PALLADIO TEAM FORNOVO S.R.L.

**IMPIANTO DI SMALTIMENTO RIFIUTI SPECIALI
NON PERICOLOSI SITO IN LOCALITÀ MONTE
ARDONE NEL COMUNE DI FORNOVO DI TARO**

PROGETTO DI AMPLIAMENTO PER OPERAZIONI D1 E D15

**RISPOSTA ALLA RICHIESTA DI
INTEGRAZIONI (Prot. n. 137429/2021
del 06/09/2021)**

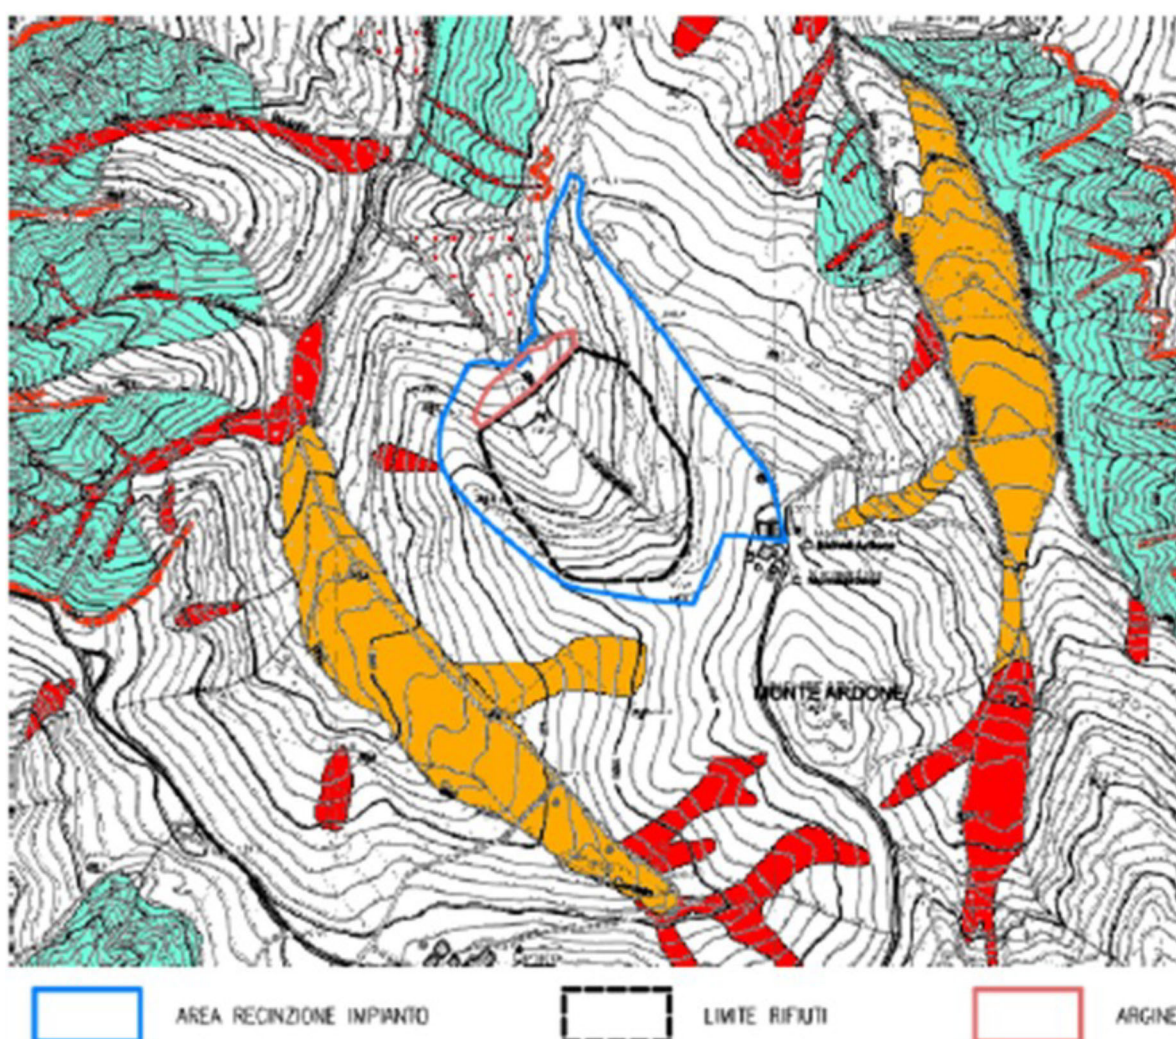
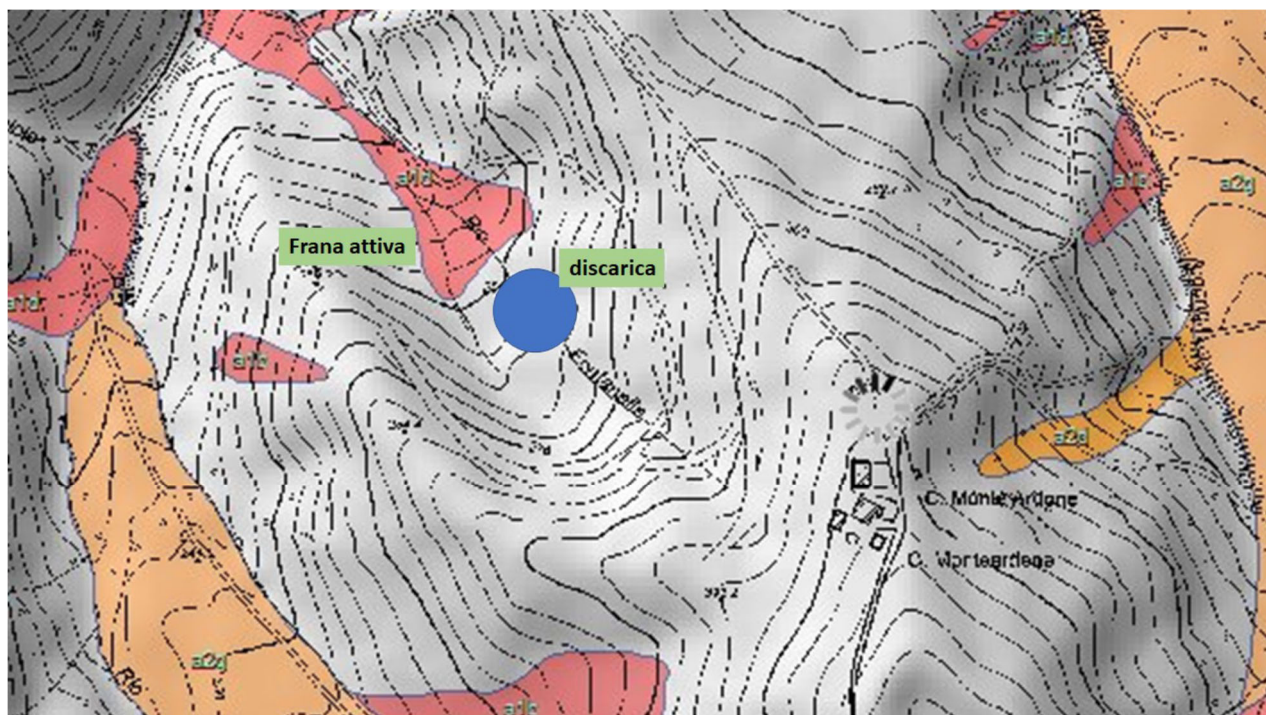
"2. Le valutazioni relative agli aspetti geologici, geomorfologici e geotecnici (documenti 2582_3937_R05_A3_Rev0_GEOL, 2582_3937_R05_A4_Rev0_GEOTEC, 2582_3937_R05_A5_Rev0_SISMIC) attestano di un carattere di sostanziale stabilità al corpo della discarica; tuttavia in tali valutazioni non è considerata la relazione potenziale tra l'argine della discarica e una delle frane attive che caratterizzerebbe il sito in esame. Anche gli estratti delle carte del dissesto non sono d'aiuto in questa disamina. Nella relazione Geologica (2582_3937_R05_A3_Rev0_GEOL) è presentato uno stralcio della carta del dissesto tratta dal PTCP della provincia di Parma e che è qui di seguito riprodotto:

In questa carta la discarica e il suo argine non sembrano essere collocati a ridosso dei corpi di frana attiva (in colore rosso). Nell'immagine seguente, che riproduce la carta del dissesto disponibile sul sito della Regione Emilia Romagna (https://applicazioni.regione.emilia-romagna.it/cartografia_sgss/user/viewer.jsp?service=dissesto), si nota, pur nell'approssimazione della ricostruzione qui proposta, come l'argine della discarica sia prossimo a un lungo corpo di frana attiva che nella tavola del PTCP non era rappresentato.

Si chiede pertanto un elaborato più esaustivo e una analisi più di dettaglio e aggiornata agli strumenti cartografici più recenti che evidenzii i rapporti tra la discarica, il suo argine, e tale corpo di frana. Si segnala, di conseguenza, il forte livello di rischio nel caso in cui i rapporti spaziali dovessero essere simili a quelli riportati in questa immagine. Inoltre, benché gli strumenti di pianificazione e programmazione non debbano essere oggetto della valutazione, si chiede come mai la discarica in oggetto non sia rappresentata nella carta del dissesto come deposito antropico."

La sovrapposizione della planimetria dell'argine alla "Carta del dissesto" (rilevata in anni precedenti all'opera) evidenzia come parte dell'impronta dell'argine ricada in corrispondenza del settore sommitale della frana presente nella zona del fondovalle, classificata come colata di fango.
